PROJEKTOVÁ DOKUMENTACE
DODATEČNÉ INFORMACE

DI-01
OKNA A DVEŘE

Stavba: **Rekonstrukce objektu č.p. 1113 na parc. č. 1255/3, Zručský dvůr,
Zruč nad Sázavou**

Obr. 1 – repase oken a dveří (položka č. 6 a č. 5)

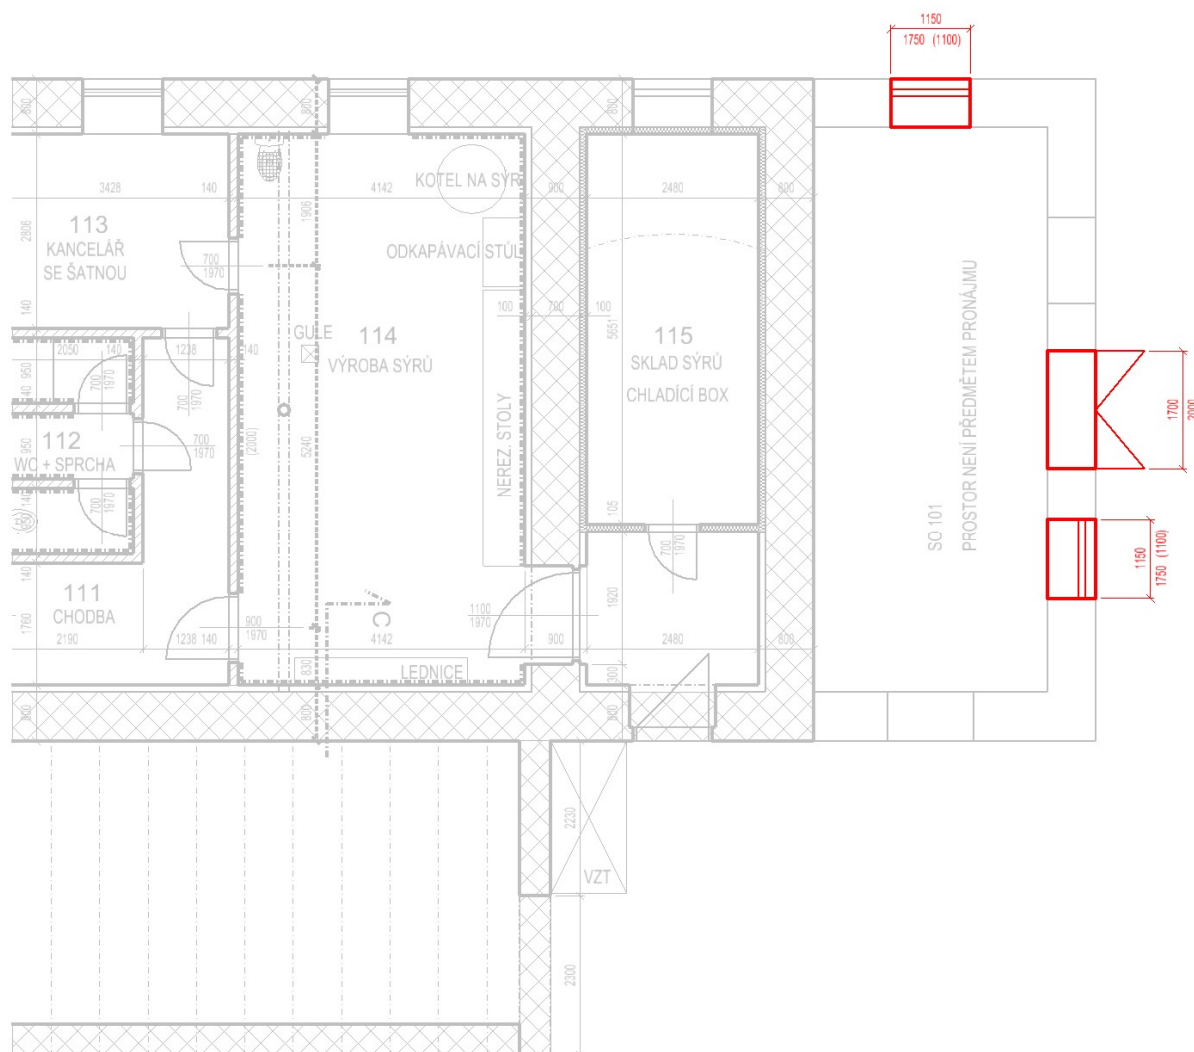
Jedná se o obnovu 2 ks kovových oken ve východní části objektu – v prostoru vjezdu do Zručského dvora (viz Obr. 1). Repase spočívá v doplnění chybějících skel, doplnění kovových částí okna, očištění stávajících kovových částí a kompletní natření antikorozním nátěrem. Odstín nátěru nutno odsouhlasit stavebníkem v rámci řešení s NPU.

rozměr okna: 1150 x 1750 mm

Jedná se o opravu stávajících dřevěných dveří ve východní části objektu – v prostoru vjezdu do Zručského dvora. Oprava spočívá v doplnění chybějících, popř. výměně degradovaných dřevěných částí, očištění a následné kompletní ošetření lazou proti působení povětrnostních podmínek.

rozměr dveří: 1700 x 2000 mm

Obr. 2 – doplnění nových dveří (položka č. 3 a č. 4)

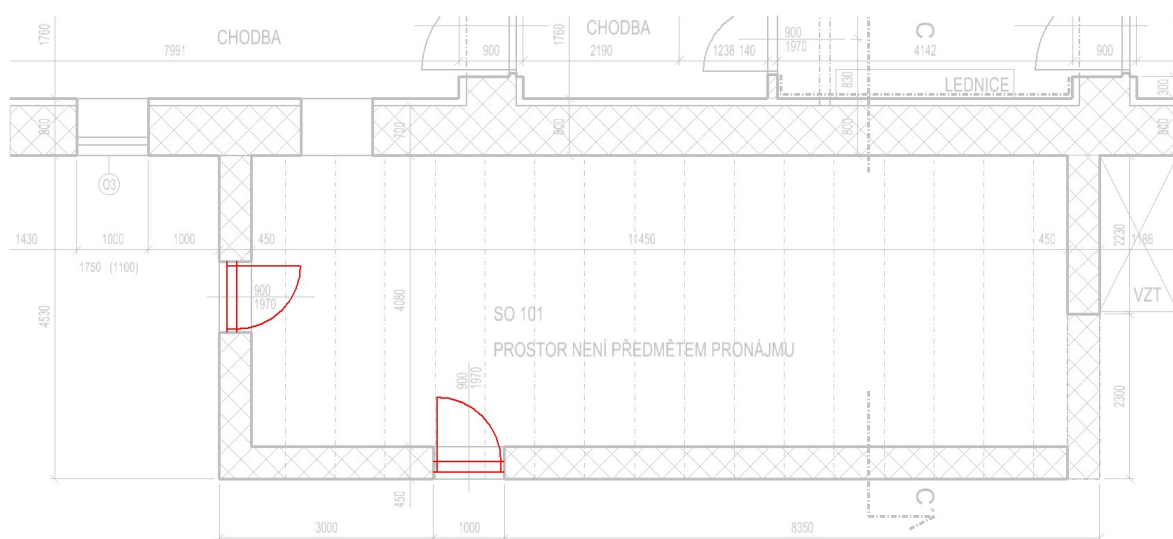
Jedná se o nové dřevěné dveře do přístavku (viz Obr. 2) dle PD. Dveře z jižní strany budou s nadvětlíkem.

rozměr dveří (západní strana): 900 x 1970 mm

rozměr dveří s nadsvětlíkem (jižní strana): 900 x 1970 + 880 mm
